INFORME N° 00001-2020-OEFA/DEAM-STEC

ASUNTO : Informe complementario del Informe N.º 00164-2019-OEFA/DEAM-STEC «Evaluación ambiental en el ámbito del depósito de relaves El Porvenir de la unidad minera El Porvenir, operada por Nexa Resources El Porvenir S.A.C.»

REFERENCIA : MEMORANDO N° 03135-2019-OEFA/DSEM

Figura 4.1. Distribución de puntos de muestreo de agua las zonas: A) Parte alta de la relavera

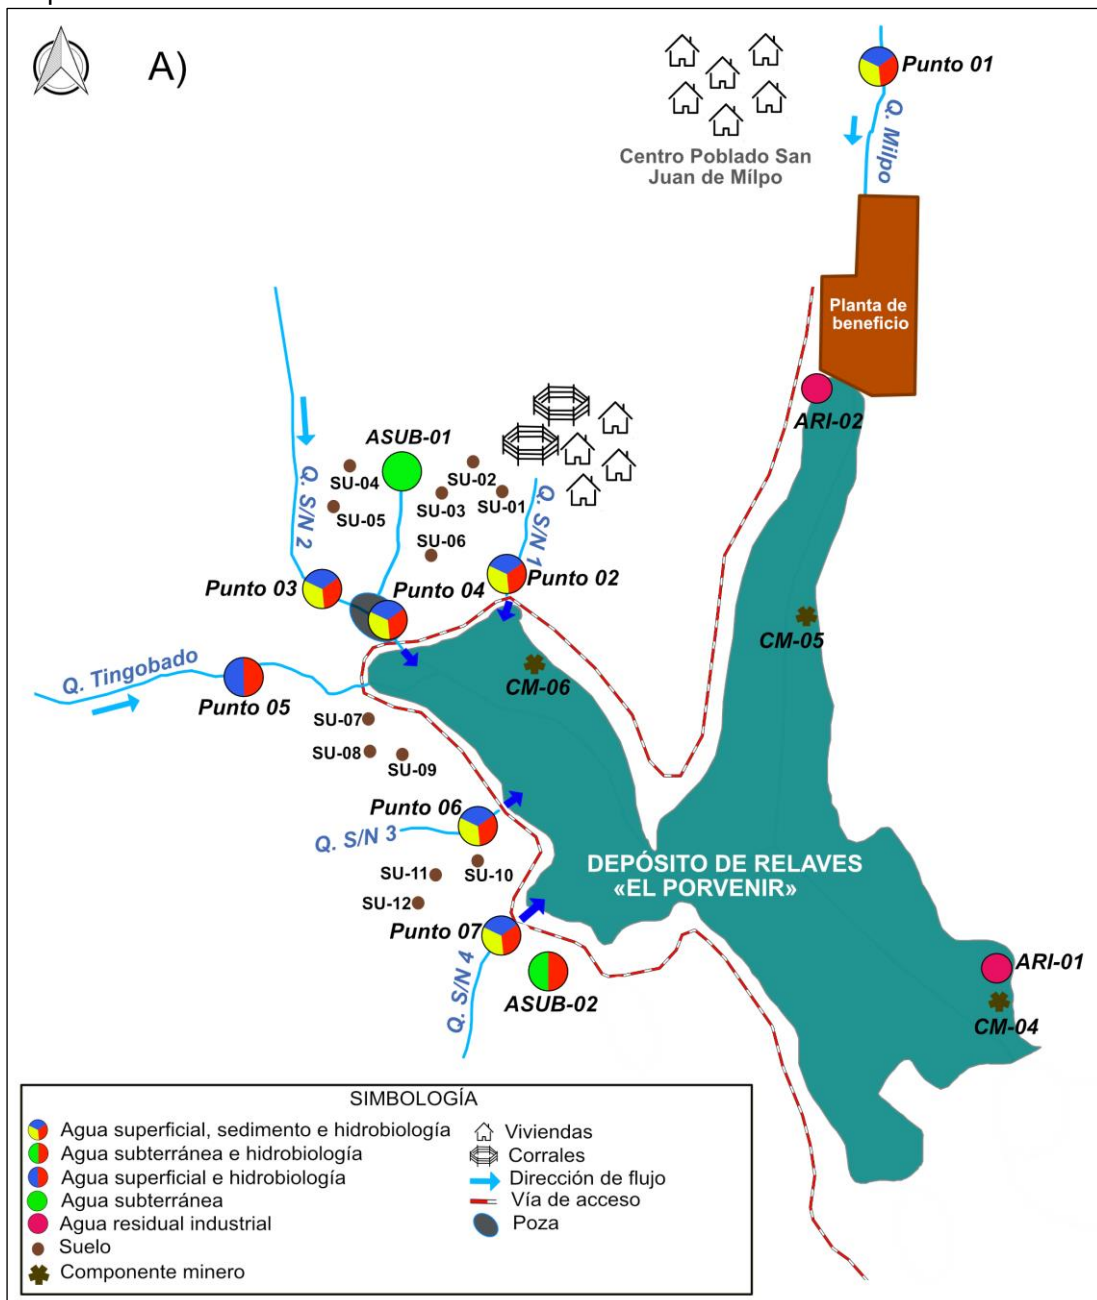
Al respecto, la imagen mostrada en la Figura 4.2. (Zona A) no se muestra con claridad el nombre de las quebradas y los códigos de los puntos de muestreo.

Absolución (1)

A continuación, se presenta la figura con el nombre de las quebradas y los códigos de los puntos de muestreo.

Figura ¡Error! No hay texto con el estilo especificado en el documento..2. Distribución de puntos de muestreo (agua superficial y efluente minero) en la confluencia de los ríos Lloclla, Pariamarca y Huallaga comparados con los ECA para agua categoría 3 y 4 en los años: A) 2008 y B) 2017

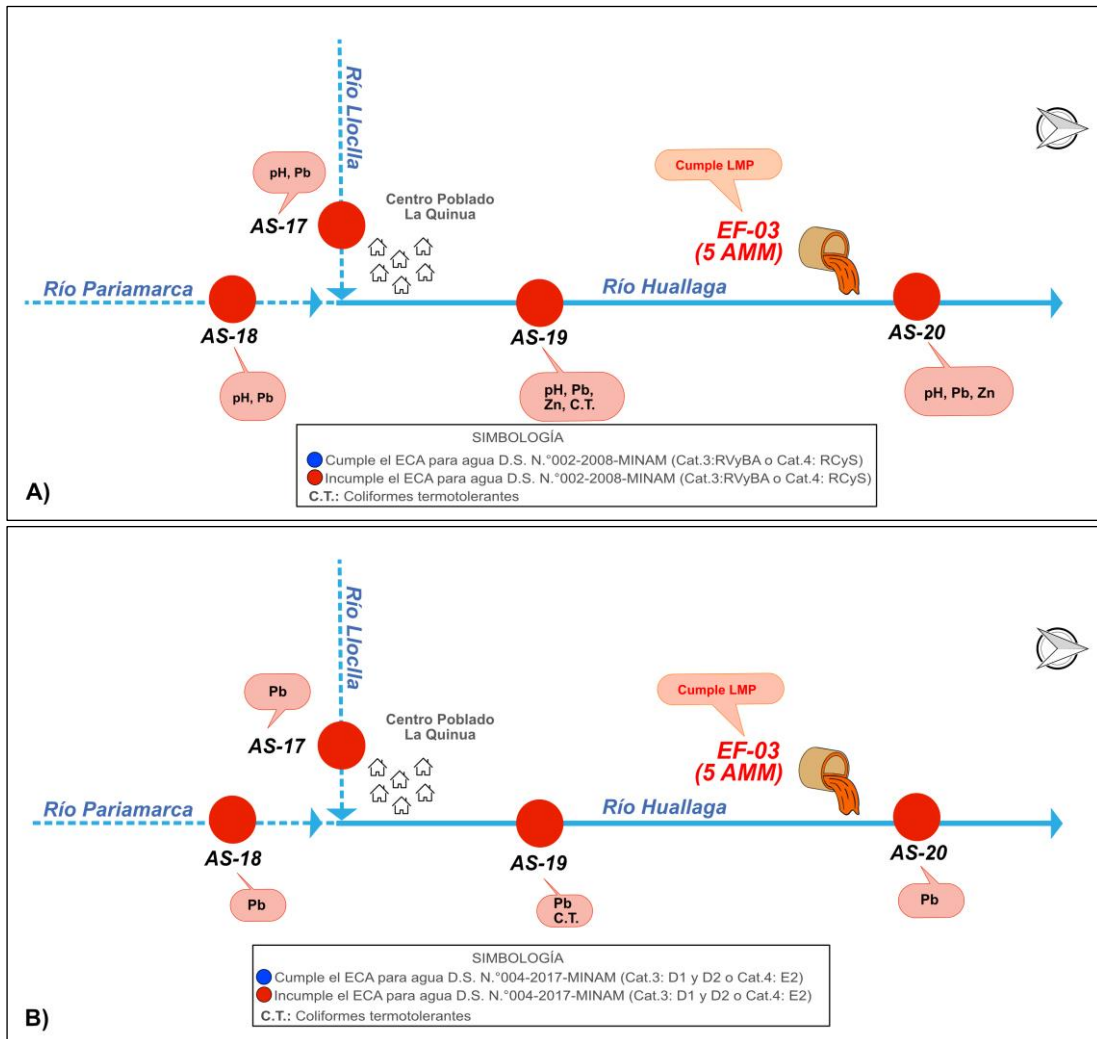
En la Figura 7.41, se señala en la codificación: Punto 17, Punto 19, etc. Sin embargo, estas no corresponden a los códigos en campo.

Absolución (5)

A continuación, se presenta la imagen con las aclaraciones.

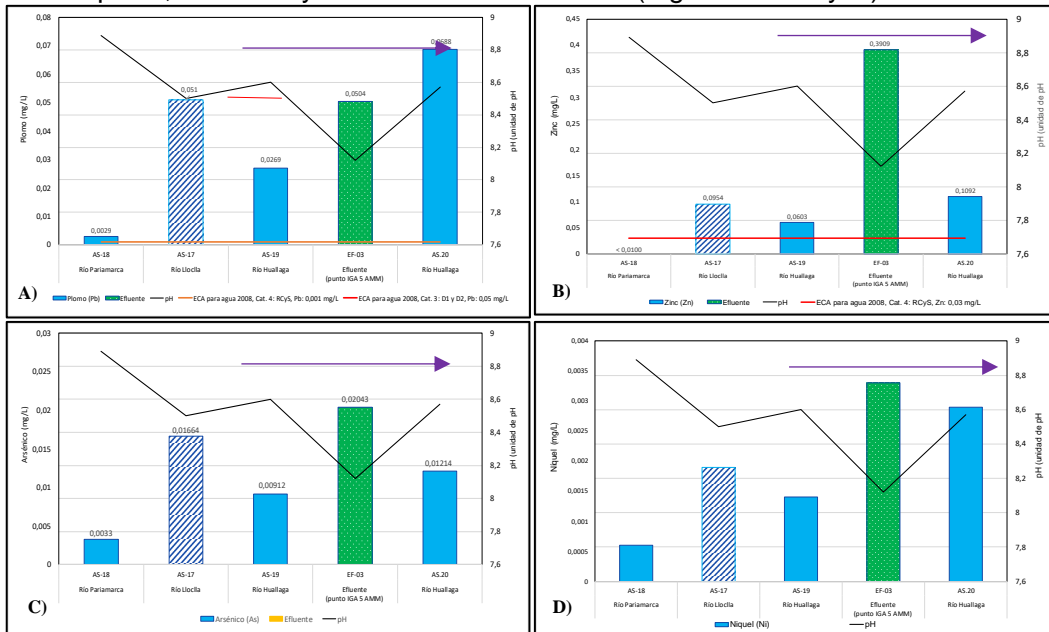
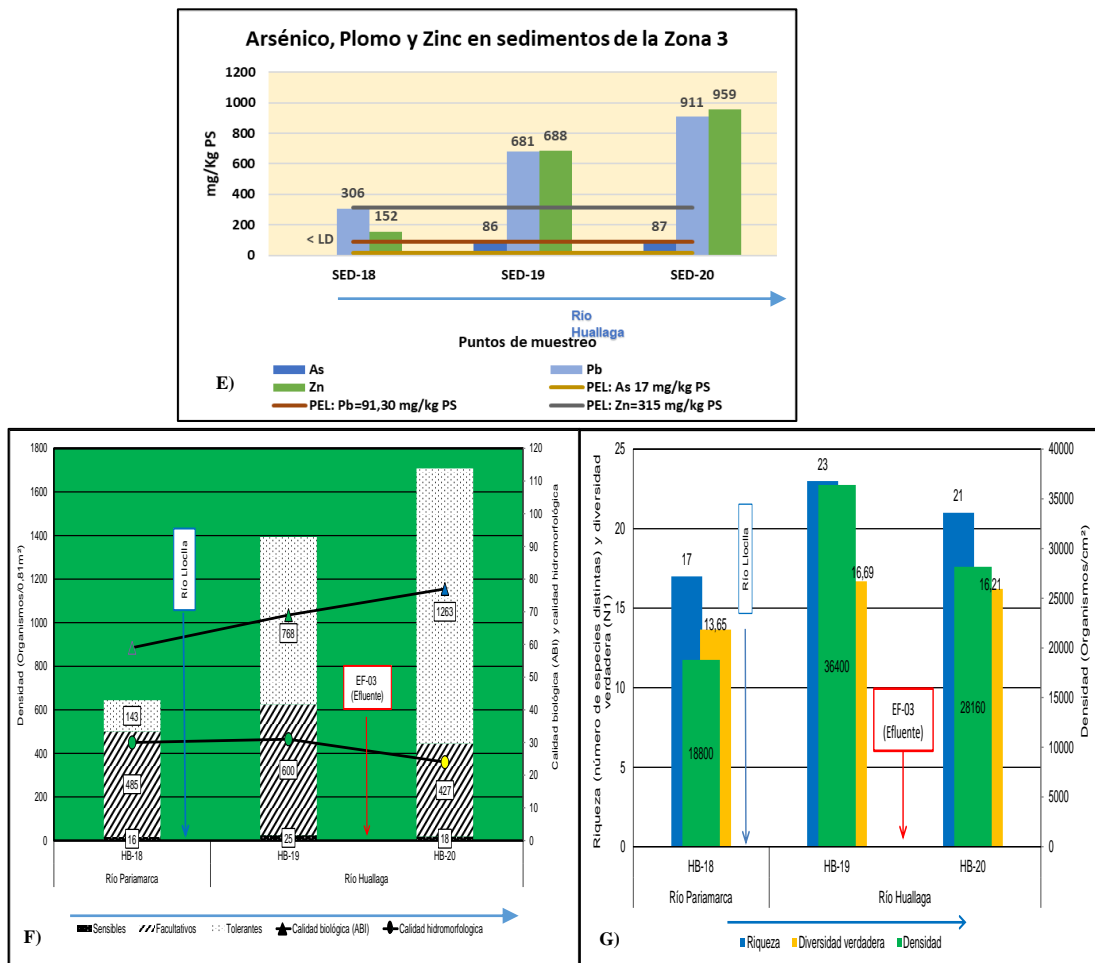
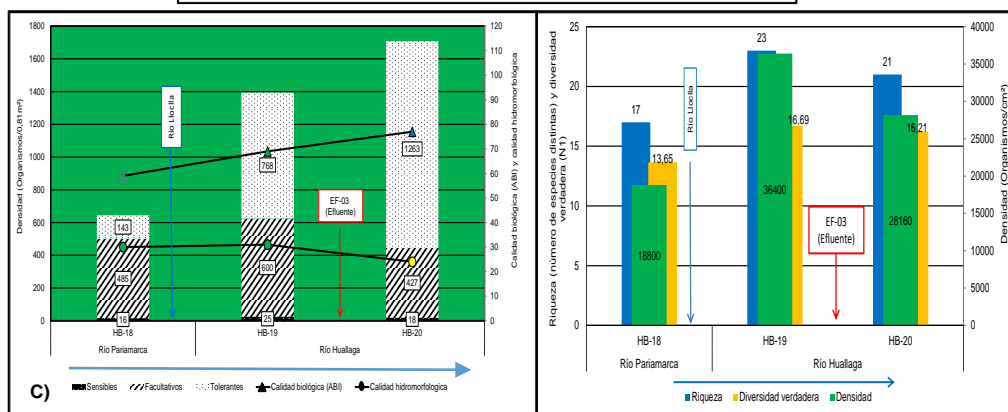
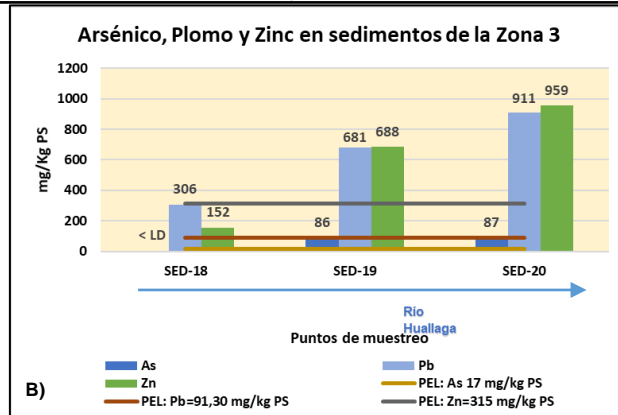
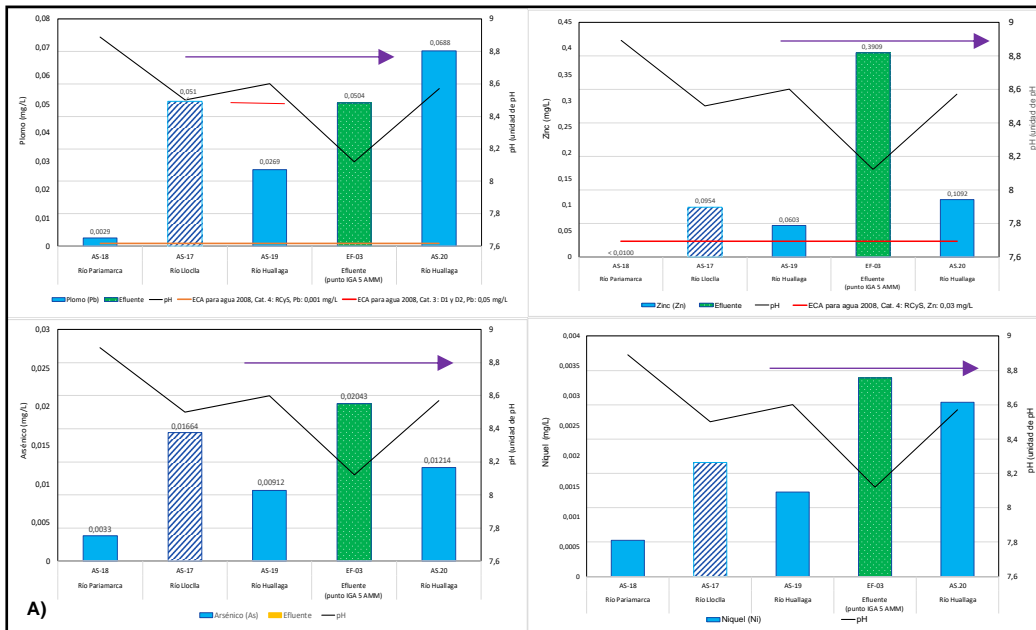
Las gráficas A), B), C), D) y E) que conforman la Figura 7.42, presentan una premisa distinta a las gráficas F) y G).

Absolución (6)

Debe decir:

«En el agua de los ríos Paríamarca (AS-18) - Huallaga (AS-20) de facies bicarbonatada cálcica se observó el incremento progresivo de plomo, zinc, arsénico y níquel, entre otros elementos, y en el sedimento se registró el mismo comportamiento para las concentraciones de arsénico, plomo y zinc las cuales excedieron el valor PEL de la CEQG-SQG; estos incrementos se deben a los aportes del río Lloclla (AS-17) y el efluente (EF-03 / 5 AMM) de facies sulfata cálcica (Figura 7.42. A). Asimismo, se registró un aumento de la densidad de organismos de macroinvertebrados bentónicos tolerantes (*Cricotopus* sp.) y la disminución de especies facultativas y sensibles, a pesar de ello presentó buena calidad ecológica según el protocolo CERA-S. Es importante mencionar si bien la calidad ecológica es buena, existe el efecto acumulativo sobre los macroinvertebrados bentónicos que se refleja con el aumento de organismos tolerantes y la disminución de especies sensibles. Asimismo, en el tramo del río Huallaga entre los puntos de muestreo HB-19 y HB-20 la comunidad de microalgas presentó la disminución de la riqueza, densidad y diversidad verdadera N1 (Figura 7.42. F y G).

Figura ¡Error! No hay texto con el estilo especificado en el documento..5. Modelo conceptual del flujo subsuperficial en el material del dique del depósito de relaves El Porvenir.

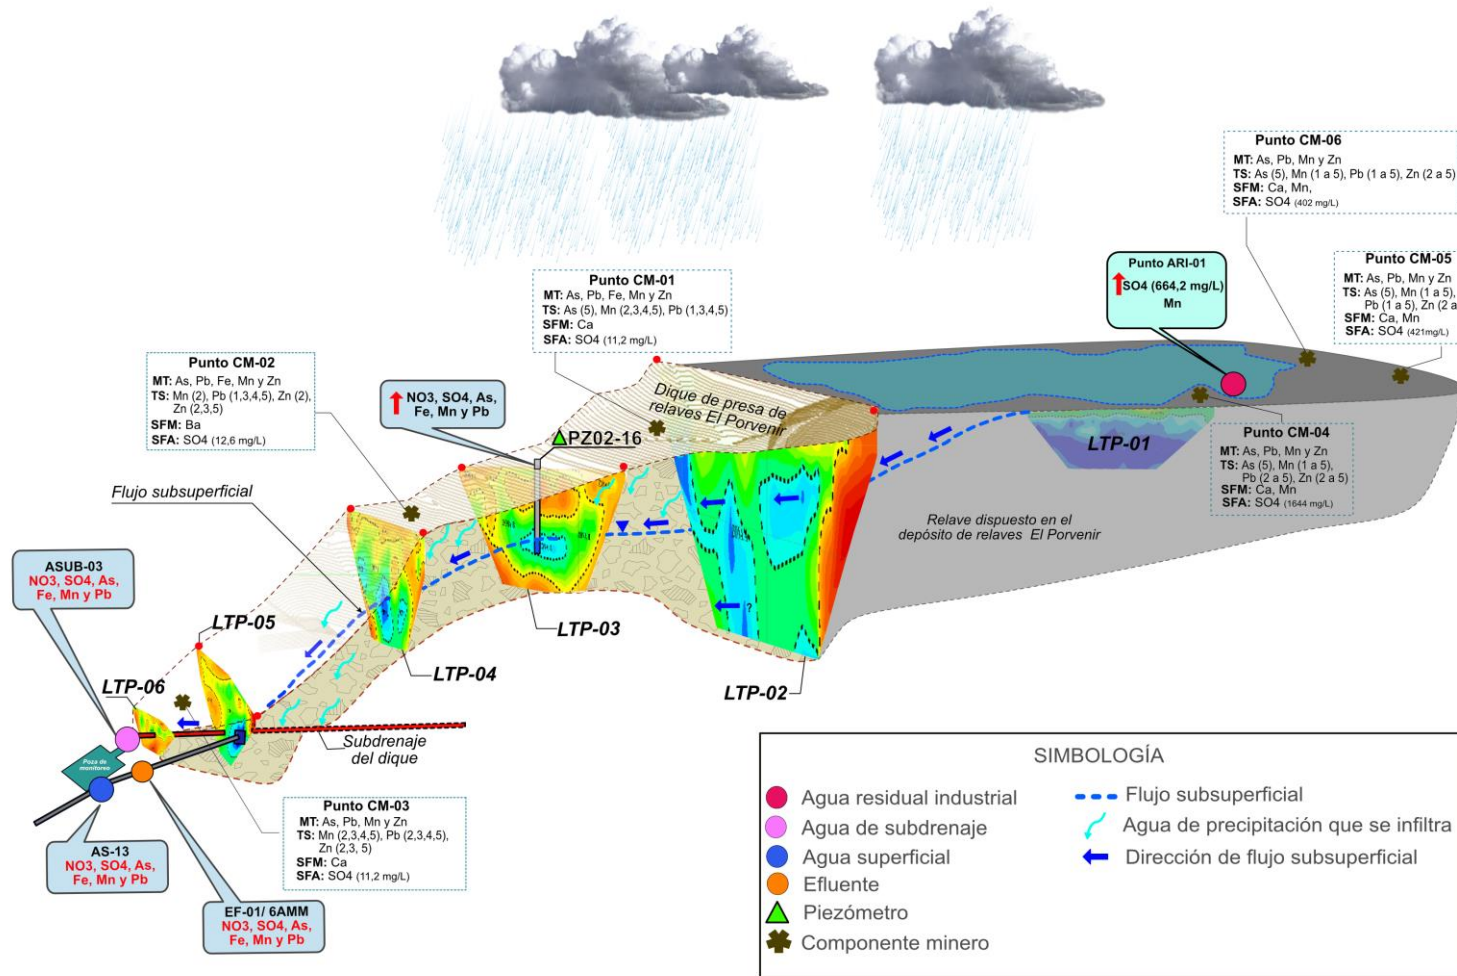
En la Figura 7.26 no describe el significado de las fechas azules y verdes. Asimismo, tampoco muestra el flujo subsuperficial que se señala en las discusiones y conclusiones de la zona 2-parte baja del depósito de relaves.

Absolución (9)

A continuación, se presenta la Figura 7.26 con las aclaraciones.
